Objet : BRUXELLES. Rue de la Régence, 30. Conservatoire royal de Musique.

Demande d'avis de principe portant sur la restauration de l'ensemble des bâtiments, la démolition de l'ancienne bibliothèque et la construction d'un nouvel ensemble.

Avis de principe de la CRMS

Répartition programme et volumétries – extrait du dossier

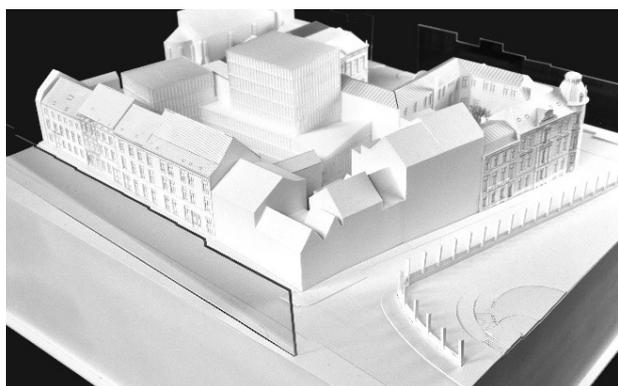
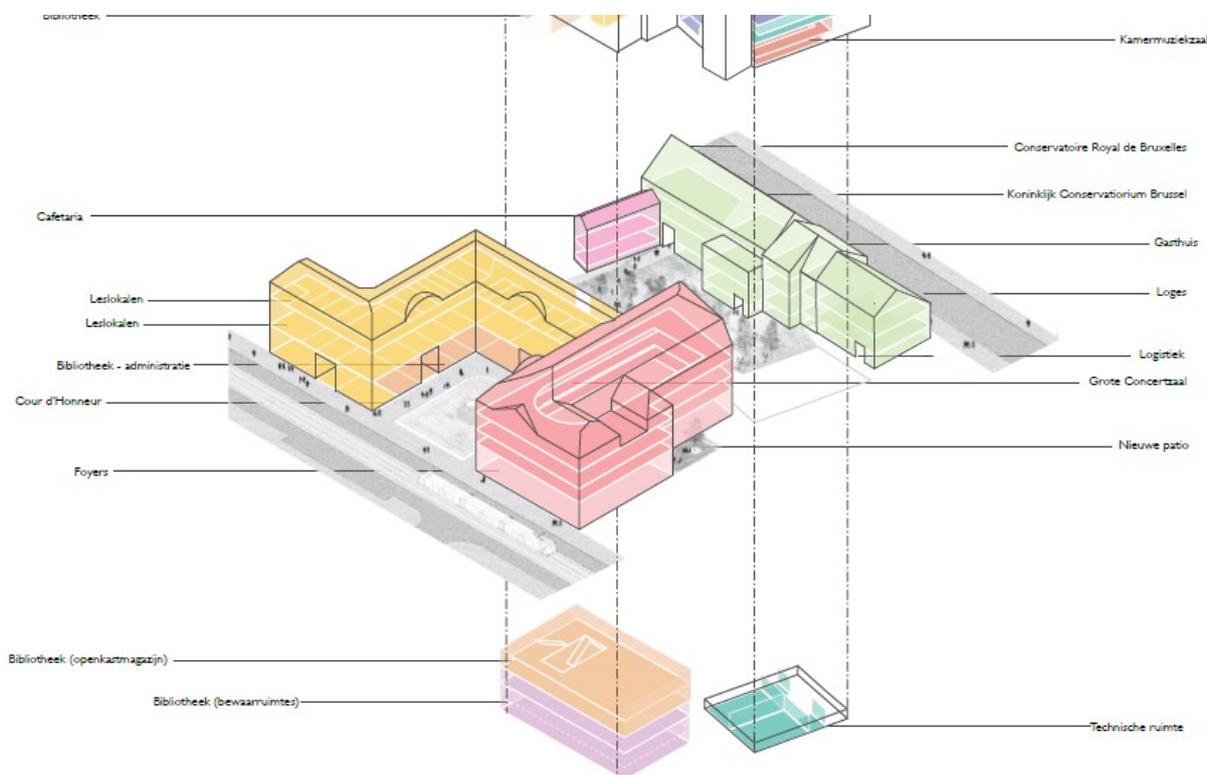
Si la CRMS ne s'oppose pas aux deux démolitions précitées et au principe d'y construire de nouveaux volumes, elle formule toutefois d'importantes réserves sur les nouvelles constructions, telles que projetées à ce stade du dossier, particulièrement la tour implantée au niveau de la bibliothèque à démolir, derrière le bâtiment de Cluysenaar, qui présente un gabarit inacceptable sur le plan urbanistique et patrimonial.

La CRMS n'est donc pas opposée à une nouvelle construction au droit de la bibliothèque actuelle qui serait démolie pour autant que le gabarit de celle-ci soit résolument revu à la baisse et que la nouvelle construction ne soit visible de nulle part depuis l'espace public. Elle devra aussi s'intégrer harmonieusement, depuis l'intérieur d'îlot, au remarquable patrimoine en place tant dans son volume, que dans ses raccords et sa matérialisation. Cette demande de la CRMS suppose une modification substantielle du projet qui passera certainement par une révision et/ou une réorganisation du programme.

La CRMS constate, par exemple, un aménagement peu rationnel qui dédie trop de place (près de 50%) aux circulations et aux espaces résiduels plutôt que de valoriser ceux qui existent dans le couloir arrière du bâtiment de Cluysenaar. Elle constate également des hauteurs sous plafonds dont elle s'interroge sur le caractère absolument indispensable. La CRMS demande aussi que le projet réponde à sa demande de rétablissement d'un escalier d'honneur digne de celui de Cluysenaar, disparu à l'occasion de la construction la bibliothèque. Cet escalier d'honneur donnait à l'entrée du bâtiment un statut particulier, une grandeur aujourd'hui totalement disparue que la CRMS demande de retrouver. Au niveau des étages également, la CRMS demande une desserte par une circulation claire, lisible et à la hauteur des ambitions du projet et du patrimoine en place.

Il est nécessaire de proposer un dialogue clair, juste et harmonieux entre l'ancien et le nouveau bâtiment. Dans l'état actuel du dossier ce n'est pas le cas. Le nouveau bâtiment est accolé à l'arrière du bâtiment Cluysenaar sur la quasi-totalité de la longueur et de la hauteur de la façade. Cette intervention rend aveugle la quasi-totalité du couloir du bâtiment Cluysenaar et certains locaux du nouveau bâtiment, ce qui est dommageable tant pour le patrimoine que pour l'intervention contemporaine. Mis à part l'escalier menant au grand jardin en pleine terre, aucune connexion de qualité entre l'ancien et le nouveau n'est réalisée. L'escalier monumental créé pour réaliser la connexion entre les différents éléments demeure anecdotique ; il ne couvre qu'un seul niveau et n'assure pas une connexion verticale lisible, fluide et monumentale avec le reste des étages.
